## **Thun / Frutigenstrasse**

### **Neubau Dreifachturnhalle für Sekundarschulstufe II**

#### **Jurybericht**

Bern, 7. Mai 2009

**dreifacheinfach**

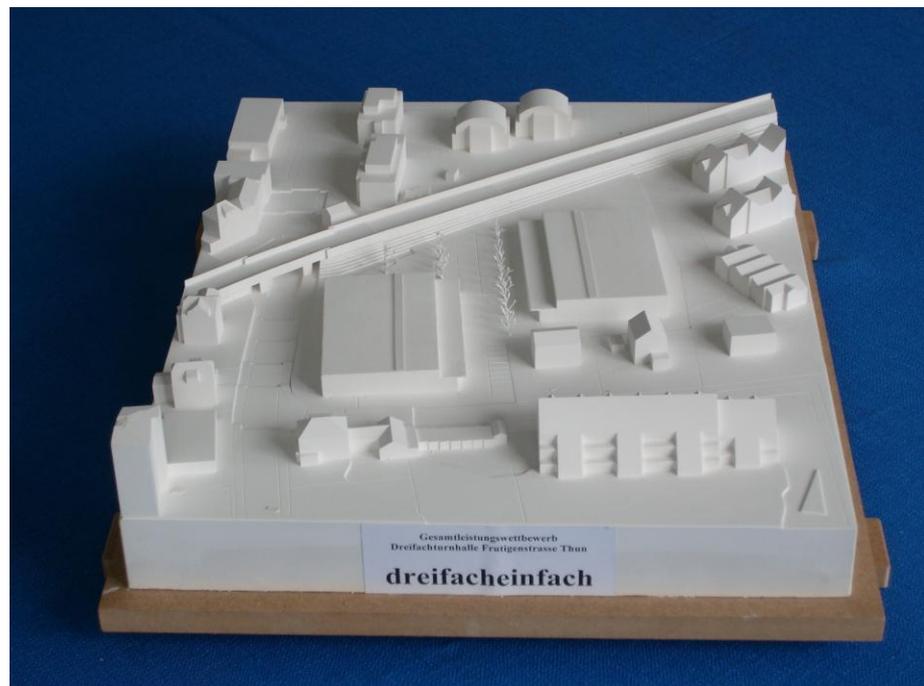
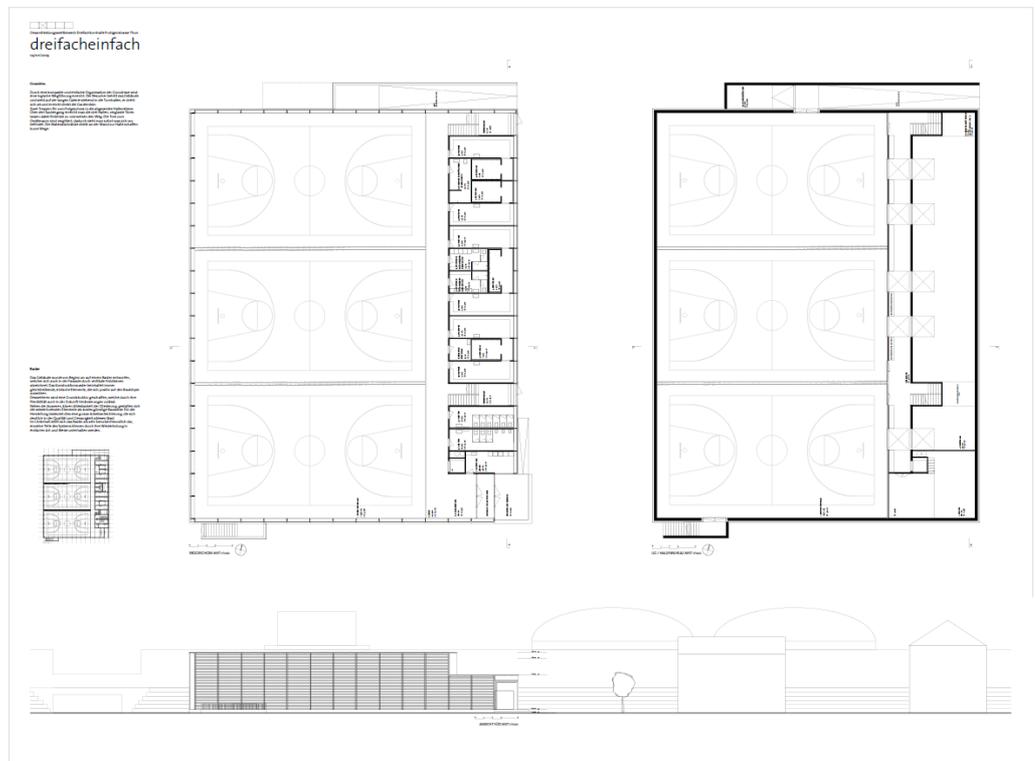
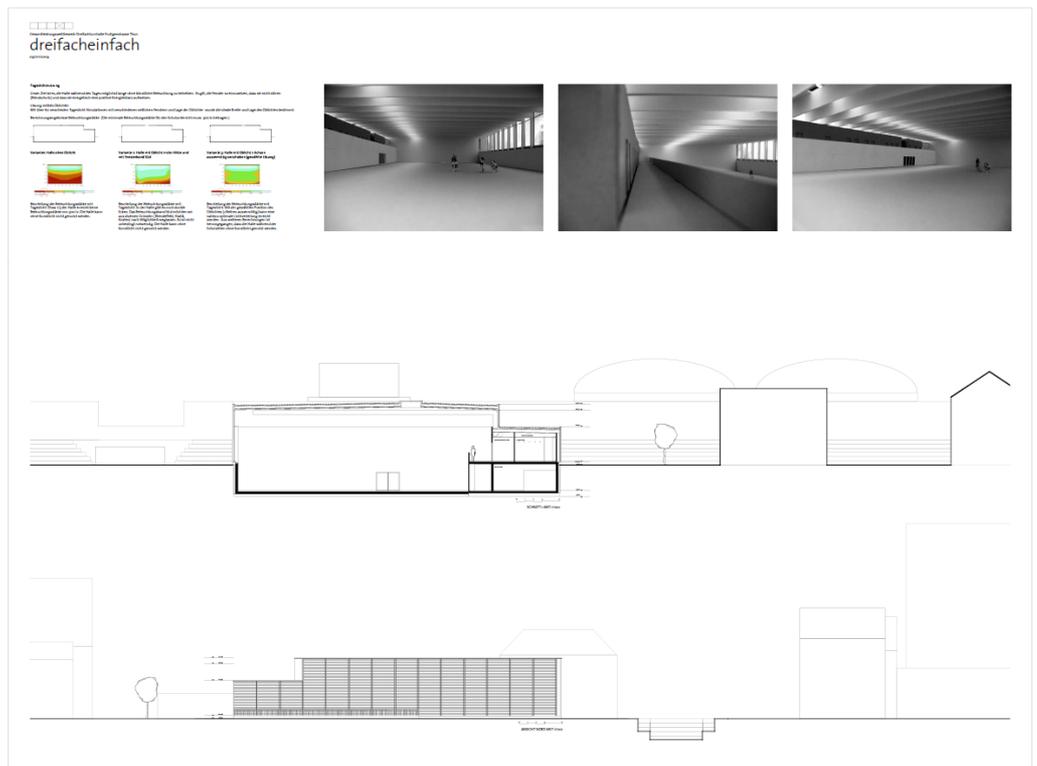
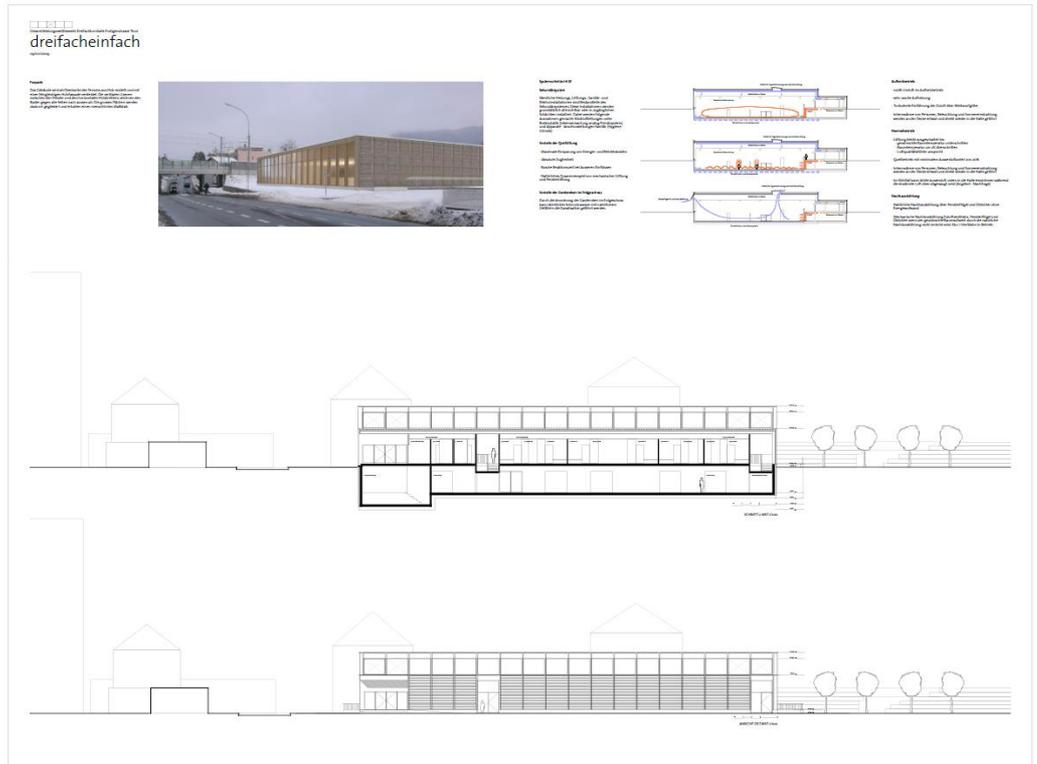
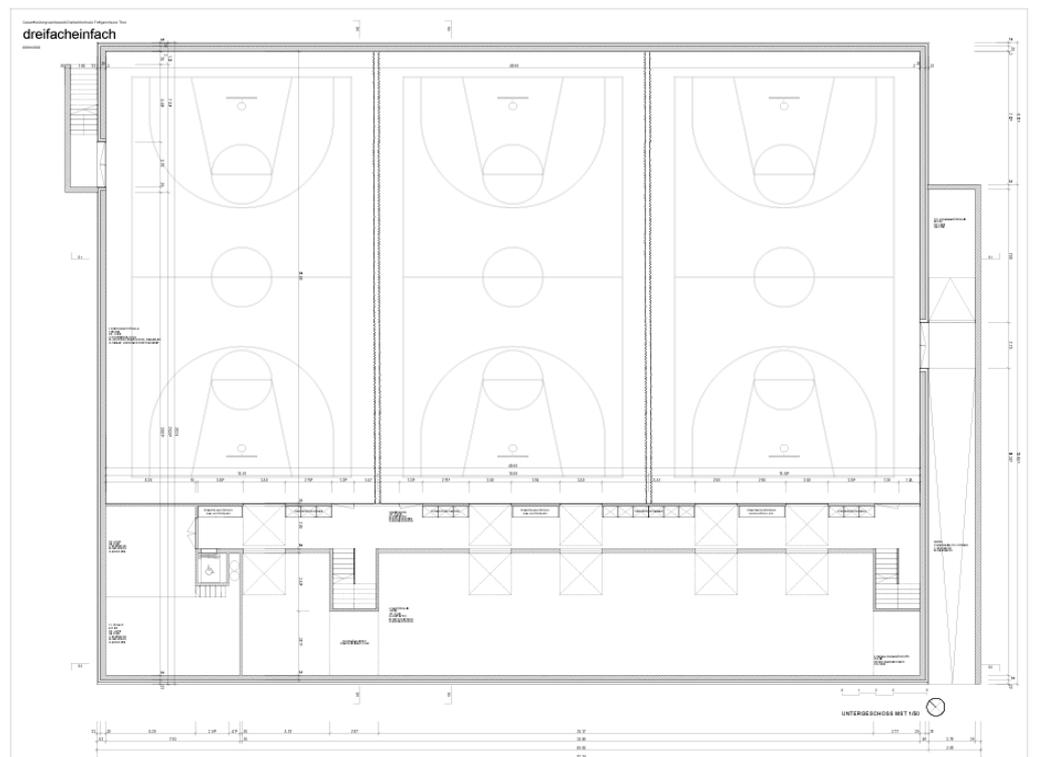
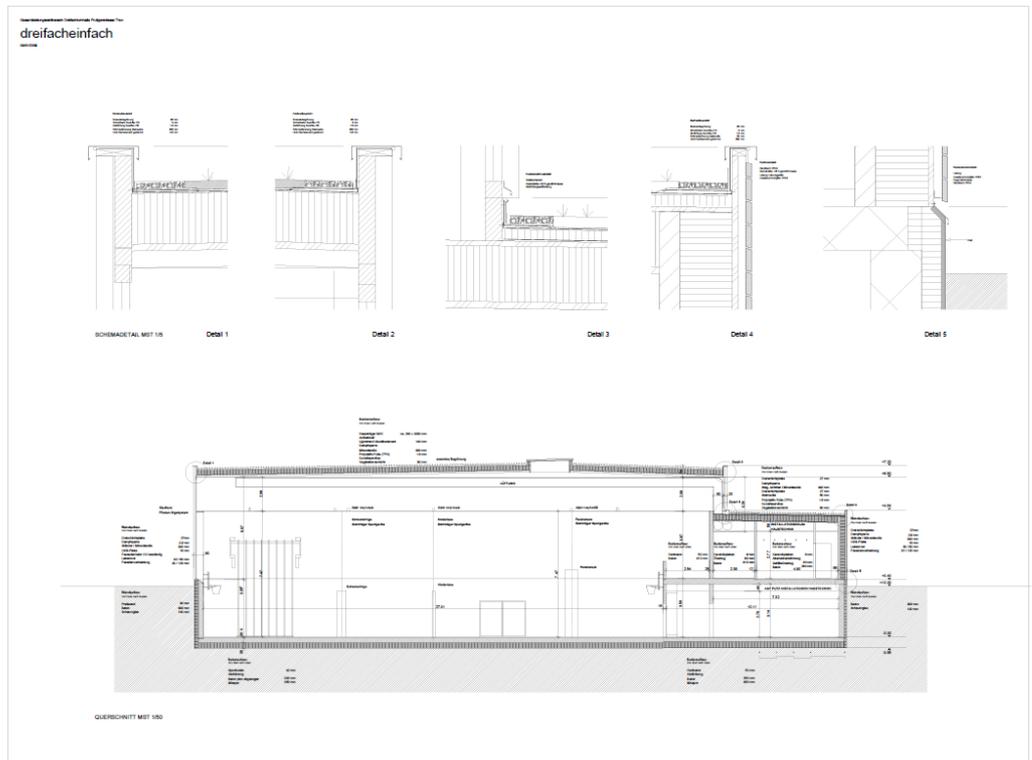
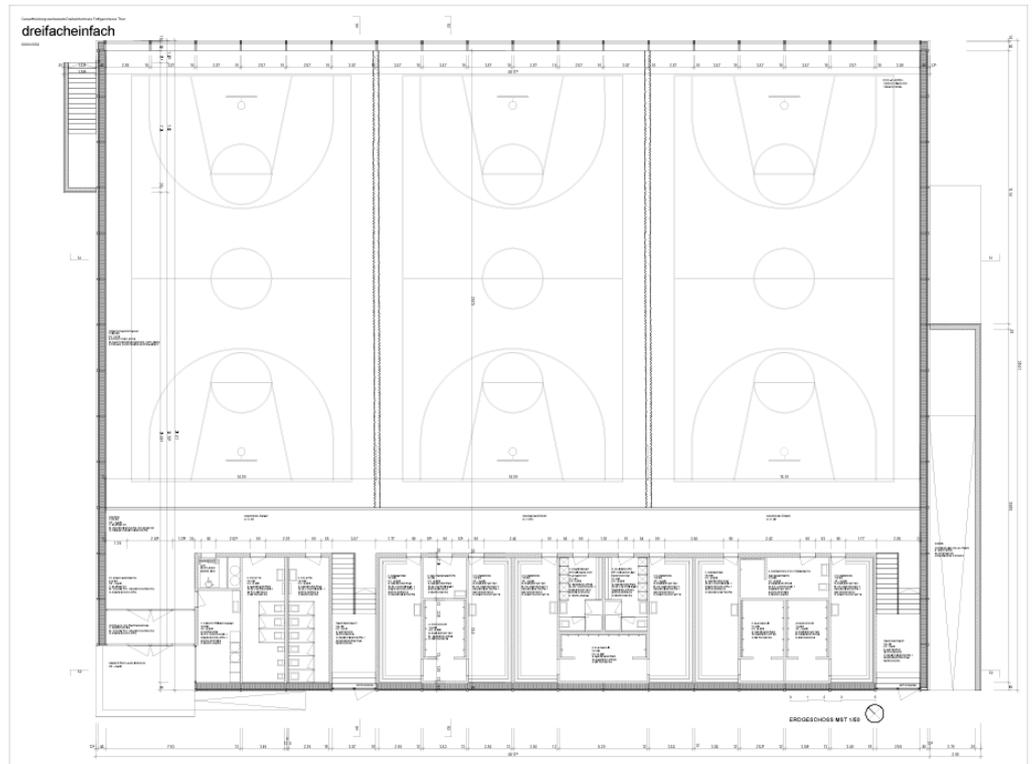
Die Verfasser schlagen zwei parallel gesetzte Baukörper vor, wobei die Etappe 1 direkt neben der Frutigenstrasse vorgesehen ist. Diese Wahl vermag zu überzeugen, da das Quartier zur Frutigenstrasse schon in der Etappe 1 einen klaren Abschluss erhält.

Der Hauptzugang zur Etappe 1 befindet sich gut auffindbar direkt an der Marienstrasse. Die Gestaltung des Zugangsbereichs in beiden Etappen ist nicht ausformuliert und nur schemenhaft dargestellt.

Die Anordnung der Parkplätze direkt gegenüber des Zugangs ist in der aufgezeigten Form zu eng. Die dargestellten Manövrierebereiche entsprechen nicht den gültigen VSS Normen und den Anforderungen an eine öffentliche Anlage. Die Fahrradunterstände entlang der Holzfassade sind nachteilig im Unterhalt und führen zu einer unschönen Zugangssituation.

Der Eingang mit Rampe und zwei Treppentritten ist in der engen Zugangssituation unverständlich. Die Raumtiefe des Windfangs ist für eine Sporthalle, insbesondere ohne Trennung von Sauber- und Schmutzkorridor, ungenügend. Die Lage des Lifts direkt beim Zugang wird begrüsst.

Die Nebenraumfläche, der Gerätebereich zu den Hallen, ist in der vorgeschlagenen Form nicht erwünscht. Die Anordnung eines zweiten Kippabschlusses nach der Schrankwand ergibt keinen Sinn. Die Fluchtwegsituation aus allen drei Hallen ist ungelöst. Die sekundäre Erschliessungsschicht, die durch den Bereich der Schrankwände führt, wird in dieser Form nicht benötigt. Der Putzraum ist ohne Umwandlung im Geräteraum dargestellt und entspricht weder in der Grösse noch in der Anordnung den Anforderungen.

Die Belichtungslösung der Halle wurde im Detail überprüft und nachvollziehbar dargestellt. Es wird ein Belichtungskonzept mit grosszügiger Verglasung der Westfassade, asymmetrisch angeordnetem Decken- und Fassadenoblichtband an der Ostfassade vorgeschlagen. Die gleichmässige, natürliche Belichtung der Halle während des Tages überzeugt. Die Beschattung der Westfassade wird beschrieben, ist in den Plänen jedoch nicht dargestellt und bedarf einer vertieften Prüfung.

Bezüglich des Ingenieurholzbaus handelt es sich um eine robuste, aber wenig innovative Standardlösung aus hohen, schlanken Einfeldträgern mit rund 30 m Spannweite. Der enge Binder-abstand erlaubt eine günstige Systemwirkung und die Überlagerung von nur gerade zwei Systemen. Die Stossrichtung zur Optimierung ist im Prinzip gut. Die geforderte Hallenunterteilung und der damit verbundene Einbau der Trennwände sind allerdings nicht optimal und erfordern auf Grund der einfach geführten Querschnitte eine Speziallösung.

Die Fensterfront wird als tragende Pfosten-Riegel Konstruktion ausgebildet, aber nicht schlüssig dargestellt. Trotz engem Binderabstand sind die Auflagerreaktionen aufgrund der grossen Spannweiten und des Dachaufbaus (extensive Begrünung, Aufbau für die Dämmung und das Gefälle) beachtlich. Daher ist belastetes Querholz hier zu vermeiden. Die genaue Lage und Lagerung der Binder ist auch im Bereich der Garderoben nicht vollständig definiert und aus den Plänen nicht ersichtlich.

Da die Längs- und Quertragsysteme überlagert werden, ergibt sich ein relativ hoher Aufbau. Die Kipphalterung / Gabellagerung der Hauptträger kann nicht abschliessend beurteilt werden, die Träger können aber mit den Aussteifungsverbänden im

Für das BSH der Biegeträger und der Stützen sollten auf Grund der grossen Spannweiten, trotz engem Binderabstand, bessere Materialeigenschaften als vorgesehen gewählt werden. Die Lastkombinationen bezüglich der Funktionstüchtigkeit und des Aussehens sind aufgeführt, die Durchbiegungsbeschränkung ist jedoch ungenügend spezifiziert. In der Nutzungsvereinbarung wird von spröden Einbauten (seltenen Einwirkungen) ausgegangen, was etwas übertrieben scheint und überdacht und angepasst werden sollte. Der BSH-Träger könnte zudem problemlos überhöht werden.

Die Gebäudetechnik ist dokumentiert und nachvollziehbar. Das Installationskonzept beruht auf einer grossen Lüftungszentrale im Untergeschoss. Die Horizontalverteilungen erfolgen sowohl an der Decke des Geräteraums im UG wie auch an der Decke über den Garderoben im EG. Die zentrale Anordnung der Lüftung führt zu längeren Erschliessungswegen. Die Rückluftrohre unter der Bodenplatte widersprechen der Systemtrennung. Die vorgeschlagene Quellaüftung mit Induktion im Heizbetrieb bietet gute Lüftungseffizienz. Die Versorgung der Hallen basiert auf einem zentralen Lüftungsgerät. Eine individuelle Luftmengenregulierung der verschiedenen Hallen ist nicht vorgesehen und schränkt die Möglichkeiten eines bedarfsabhängigen Betriebs ein. Die Wärme in der Halle wird über die Lüftung, in den übrigen Räumen über Heizkörper abgegeben. Die Wärmeversorgung sowohl für die Warmwasserbereitung wie auch für die Heizung erfolgt ausschliesslich über die Fernleitung ab der Wärmeerzeugung des Gymnasiums. Die als Option aufgeführte Solaranlage zur Brauchwarmwassererwärmung wäre sinnvoll, ist jedoch nicht in den Kosten eingerechnet.

Der Minergie-P Nachweis wurde eingereicht. Die relativ tief angesetzte Anlageneffizienz der Luftförderung führt zu einem hohen Elektrizitätsbedarf. Der Solaranteil für die Heizungsunterstützung ist im Haustechnikkonzept nicht nachvollziehbar.

Im Erdgeschoss besteht keine konsequente Trennung von Sauber- und Schmutzkorridor. Die Schmutzschleuse / der Windfang sind zu klein dimensioniert. Für den betrieblichen Unterhaltsaufwand lassen diese gewählte Grundrissdisposition und

1. Die äussere Erschliessung muss sicherer organisiert werden. Der Hauptzugang muss stufenfrei, ohne Rampe und frei von Parkplätzen sein. Die geforderte Anzahl Abstellplätze für Velo und Fahrzeuge (1. und 2. Etappe) ist sicher zu stellen. In diesem Zusammenhang ist eine leichte Abdrehung der Baukörper zu prüfen.

2. Die Lösung ohne Trennung Schmutz- und Sauberkorridor verlangt gemäss BASPO Richtlinie 201 Sporthallen, entsprechende Vorkehrungen zur Sicherung, dass die Hallen nicht verschmutzt werden. Zwingend ist die richtige Lage und Dimensionierung von Schmutzschleusen und die richtige Lage und Dimensionierung von Putzräumen. Im Weiteren sind die Beläge in den äusseren Zugangsbereichen so zu wählen, dass Schmutzeinträge ins Gebäude vermieden werden.

3. Im Hinblick auf eine gute Funktionalität ist das UG übersichtlicher zu organisieren. Unnötige Zwischenwände und Doppeltore sind wegzulassen.
4. Die Brüstung der Galerie zu den Hallen muss auch Behinderten und Kindern den Blick in die Hallen ermöglichen.

5. Die Nutzschicht des Hallenbodens ist in Kunststoff, gemäss der Richtlinie BASPO 221 Sporthallenböden, auszuführen.
6. Die Anforderungen an die Haustechnik sind bei der Weiterbearbeitung konsequent umzusetzen. Speziell wird auf Folgendes verwiesen:
